OPINIA 165/2013

Z wyników przeprowadzonych oględzin – ekspertyzy urządzeń ogrzewczo – kominowych

**Bydgoszcz ul. Fordońska 239/5
/szkie sytuacyjny/**

Sporządzona przez mistrza kominarskiego *Zdzisława Jasińskiego* na okoliczność **wentylacji w kuchni i łazience/WC/**

UL. FORDOŃSKA 239/5
I PIĘTRO

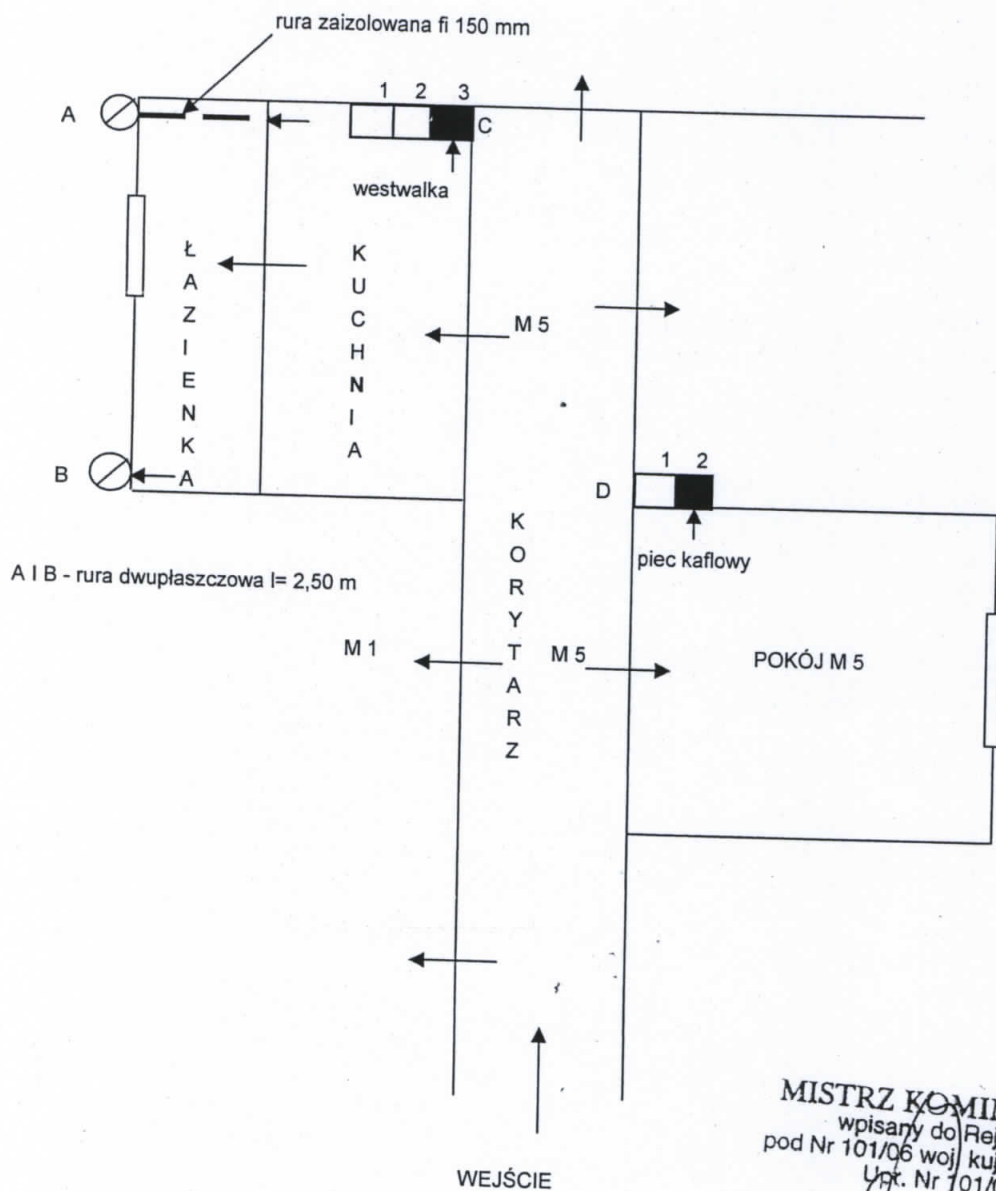
Informacja dodatkowa – w w/w lokalu w pokoju ogrzewnie przy pomocy pieca kaflowego – przewód kominowy D-1, w kuchni jest westwalka – przewód kominowy C-3 , brakuje wentylacji w kuchni i łazience.

1. Wentylację w **łazience** wykonać z rury dwupłaszczonej o śred wewnętrznej 150 mm i długości $l_{min} = 2,50$ m. /przewód kominowy B/

2. Wentylację w **kuchni** należy wykonać
a/ odcinek poziomy z rury o śred wewnętrznej 150 mm dobrze zaizolowanej
b/ odcinek pionowy z rury dwupłaszczonej o sred wewnętrznej 150 mm i długości $l_{min} = 2,50$ m /komin A/
